**INFORME DE HITO DE CONTROL  
N° 001-2026-OCI/0338-SCC**

**“CONSTRUCCIÓN DEL TERMINAL TERRESTRE EN LA  
CIUDAD DE HUARI, DISTRITO DE HUARI - PROVINCIA DE  
HUARI – ÁNCASH”**

**HITO DE CONTROL N° 5 – EXPEDIENTE TÉCNICO  
(TERCERA PARTE)**

**IMAGEN N° 1 y 2**  
**PARÁMETROS CONSIDERADOS EN LA MEMORIA DE CALCULO DEL MC-01**

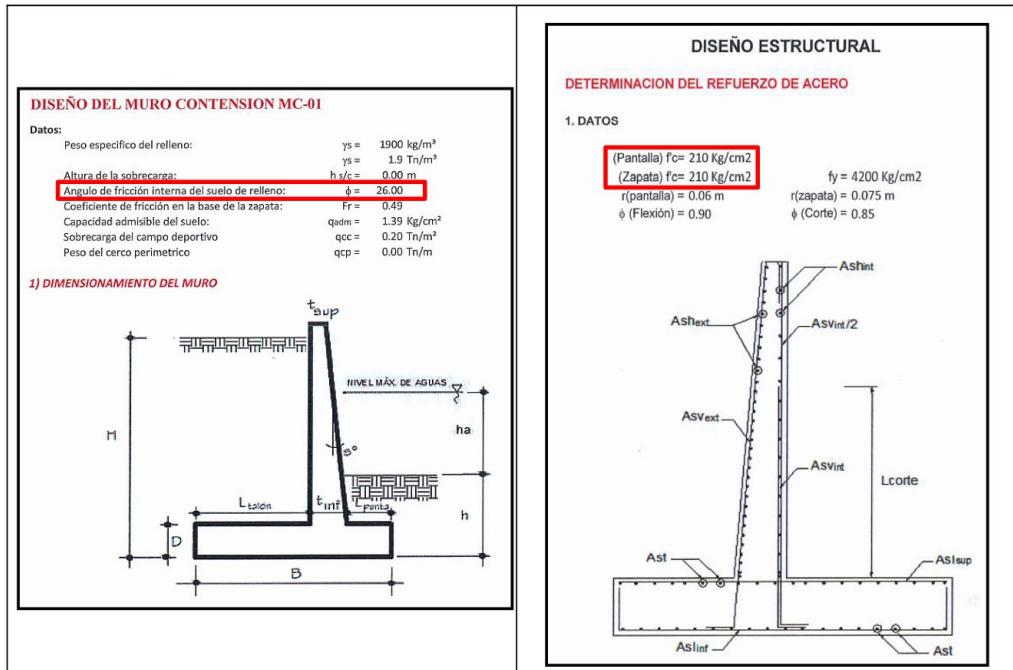
Al respecto, en la memoria de cálculo se consigna el diseño del muro de contención MC-01, en el cual se establecen parámetros geotécnicos y condiciones de carga que no resultan uniformes ni concordantes con la información consignada en los planos estructurales. Entre las principales discrepancias se advierte que la memoria de cálculo utiliza valores distintos del ángulo de fricción interna del suelo, consignando valores de  $\phi = 26.00^\circ$  (ver imagen n.º 1) y  $\phi = 18.50^\circ$  (ver imagen n.º 3), sin que se precise sustento técnico que justifique dicha variación; asimismo, se identificó una incongruencia en la resistencia del concreto considerada para el diseño estructural, toda vez que la memoria de cálculo obtiene una resistencia de  $f_c = 210 \text{ kg/cm}^2$  (ver imagen n.º 2) para la estructura del muro de contención, sin embargo, en los planos estructurales consignan una resistencia de  $f_c = 280 \text{ kg/cm}^2$  (ver imagen n.º 3).

Del cuadro precedente, se observan diferencias en otros parámetros relevantes, tales como el ángulo de fricción, peso específico del relleno, la capacidad portante admisible del suelo y la resistencia del concreto, los cuales no se encuentran claramente uniformizados entre la memoria de cálculo y los planos estructurales. La falta de concordancia entre estos documentos impide verificar que todos los muros de contención proyectados cumplan con los criterios mínimos de estabilidad exigidos para este tipo de estructuras.

Cabe señalar que, las inconsistencias descritas adquieren mayor relevancia considerando que, según los planos de estructuras, el proyecto contempla diversos tipos de muros de contención (MCA-01 al MCA-09), sin que se evidencie en la memoria de cálculo el diseño individual y coherente de cada uno de ellos, lo cual podría implicar que algunos muros se encuentren insuficientemente sustentados desde el punto de vista del diseño estructural.

**IMAGEN N° 5**  
**SECCIÓN DEL MURO DE CONTENCIÓN MCA-01**

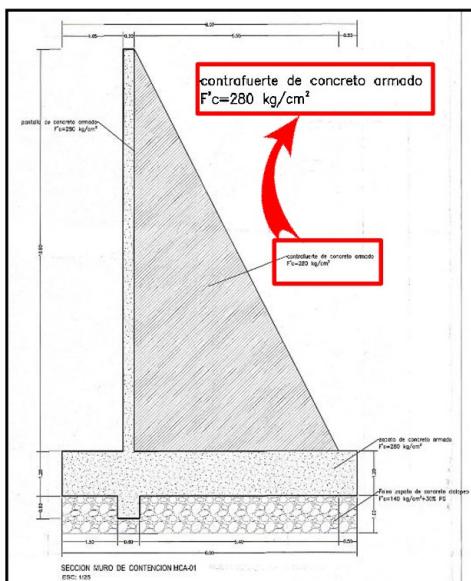
Adicionalmente, se advirtió que la memoria de cálculo no contempla el análisis ni el diseño de muros de contención con contrafuertes, limitándose únicamente al desarrollo de un muro tipo en voladizo (MCA-01), no obstante, en los planos de estructuras se consigna la existencia de muros de contención con contrafuertes, sin que se evidencie el correspondiente sustento técnico en la memoria de cálculo que respalte su estabilidad estructural, dimensionamiento y cuantía de refuerzo. Esta falta de concordancia entre la memoria de cálculo y los planos estructurales impide verificar que dicho tipo de muro cumpla con los criterios de seguridad y estabilidad exigidos por la normativa técnica vigente, incrementando el riesgo de modificaciones técnicas durante la ejecución de la obra, tal como se muestra en la imagen siguiente:

Finalmente, las inconsistencias advertidas entre la memoria de cálculo y los planos de estructuras, referidas a parámetros geotécnicos, muros sin diseños estructurales, condiciones de carga, tipología estructural , entre otros, evidencian la falta de coherencia técnica del expediente técnico

FOTOGRAFÍA N° 01  
LA IMAGEN MUESTRA LA UBICACIÓN DEL BOTADERO E INFRAESTRUCTURA EXISTENTE

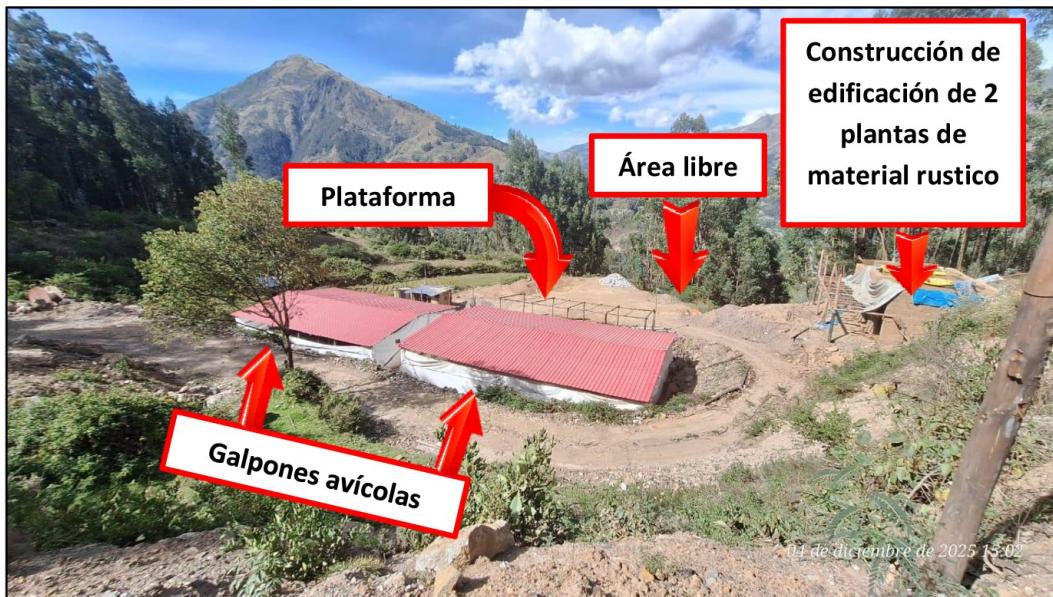
Al respecto, la eliminación de material excedente tiene un presupuesto de S/294 961,10; el cual representa el 0,76% del presupuesto de obra de S/38 151 227,01; en ese contexto durante la revisión del expediente técnico y la inspección física realizada el 4 de diciembre de 2025 en el área designada como Depósito de Material Excedente (DME), ubicada en las coordenadas UTM 260898.32 m Este y 8966802.14 m Norte (zona 18L) en el sector de Ampatag, se verificó que el botadero designado para la disposición de residuos no cuenta con la capacidad suficiente para recibir los 18 627,02 m<sup>3</sup> de material excedente que se generará durante la ejecución de la obra. En el referido botadero se constató la existencia de una granja avícola, la que se encuentra sobre una plataforma generada con residuos sólidos; dejando un espacio volumétrico por completar de 3 000 m<sup>3</sup> aproximadamente, lo cual sería insuficiente para el volumen de material excedente que se eliminará de la obra, como se evidencia en las fotografías siguientes:

En la fotografía n.º 1 observamos la ubicación del botadero situado en el sector de Ampatag, se observa el funcionamiento de 2 galpones avícolas y la proyección de ampliar los mismos; también se observa que se viene construyendo una edificación de 2 niveles de material rustico.

**IMAGEN N° 6**  
**UBICACIÓN DEL TERMINAL TERRESTRE**

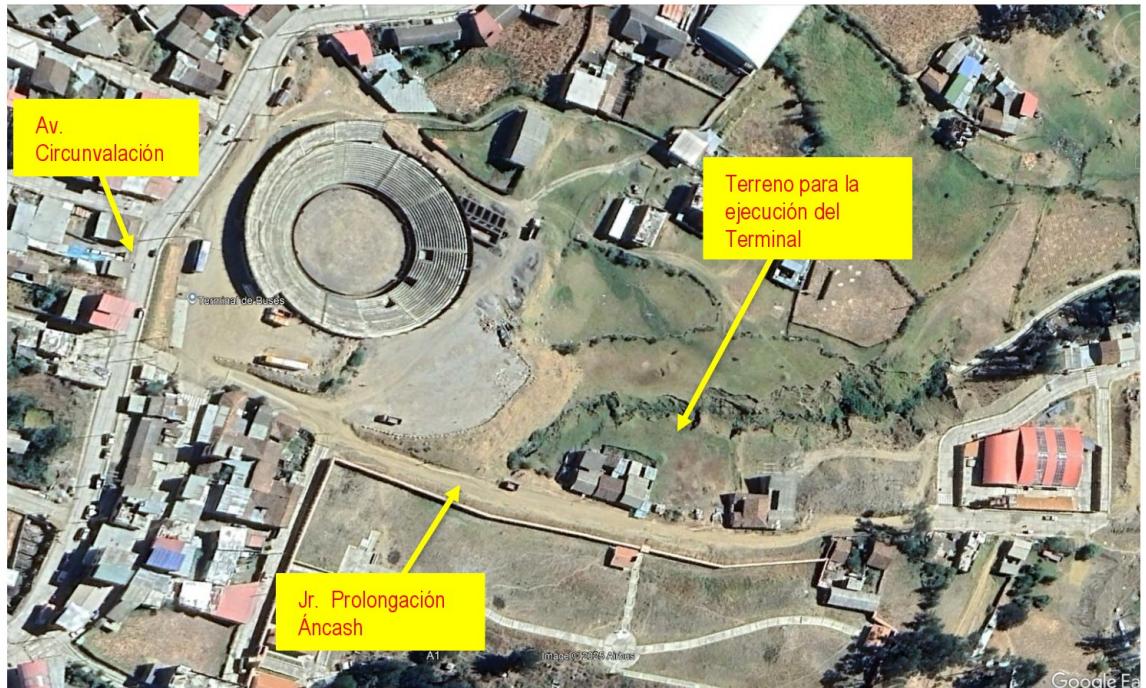
Según el plano clave general carretera de acceso PCG-01 (folio 7, archivo: planos 1.1), el terminal terrestre estará proyectado a ejecutarse en el Jr. Prolongación Áncash, el cual solo tiene un ingreso y es atreves de la avenida Circunvalación como se muestra en la imagen siguiente:

**IMAGEN N° 10**  
**SISTEMA DE DRENAJE SUBTERRÁNEO EN MURO DE CONTENCIÓN**

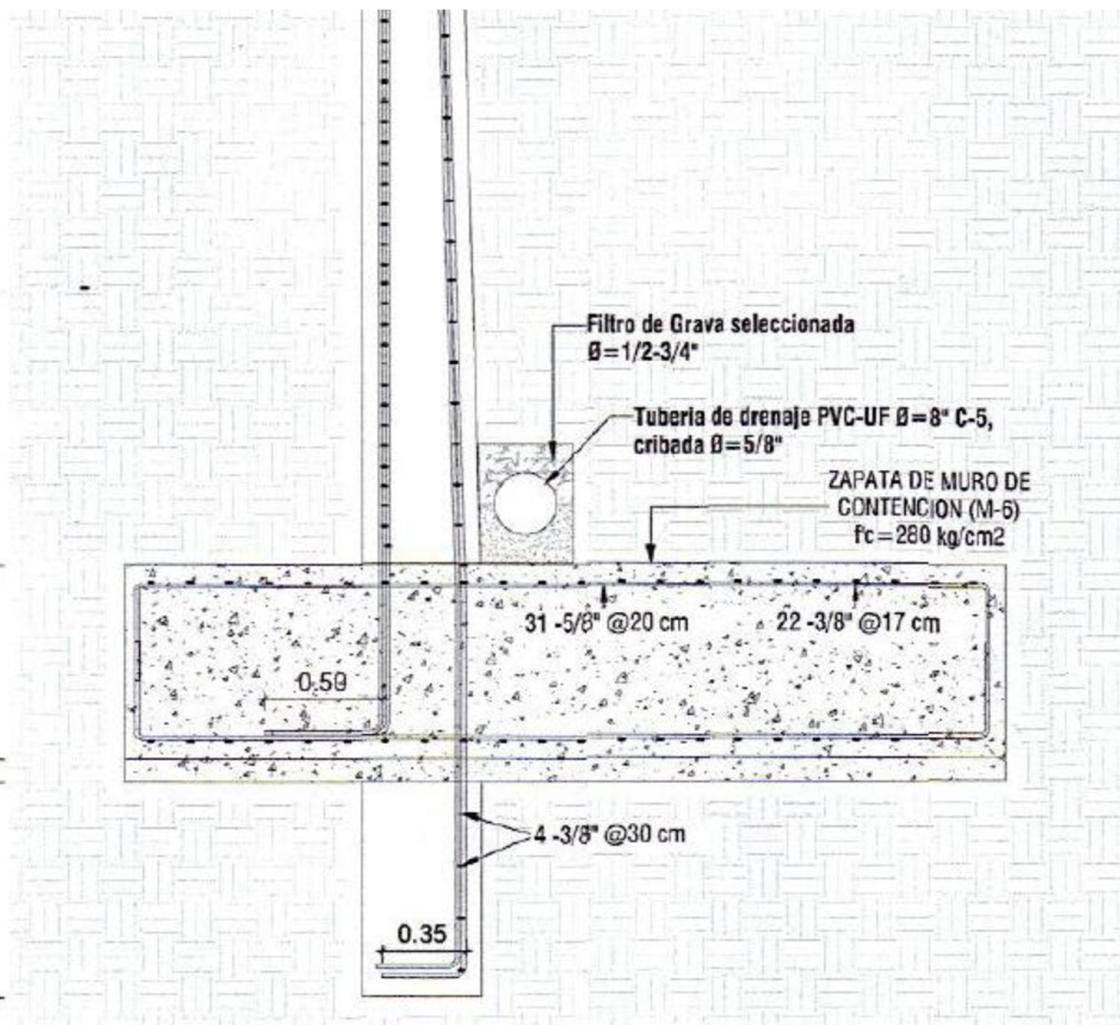
Al respecto, en el plano E-02 Muro de Contención – Obras Exteriores se evidencia que se está considerando un sistema de drenaje subterráneo con tubería PVC-UF  $\Phi = 8"$ , y relleno con grabas seleccionada de  $\Phi = \frac{1}{2}$  a  $\frac{3}{4}"$ , como se muestra en la imagen siguiente:

En ese sentido, se evidencia incompatibilidad entre lo especificado en el presupuesto y los planos, debido a que la grava y el diámetro de la tubería especificada en el presupuesto de obra es distinto a los indicados en los planos; asimismo, no se evidencia un sistema de drenaje superficial con parámetros relacionados con el estudio hidrológico.
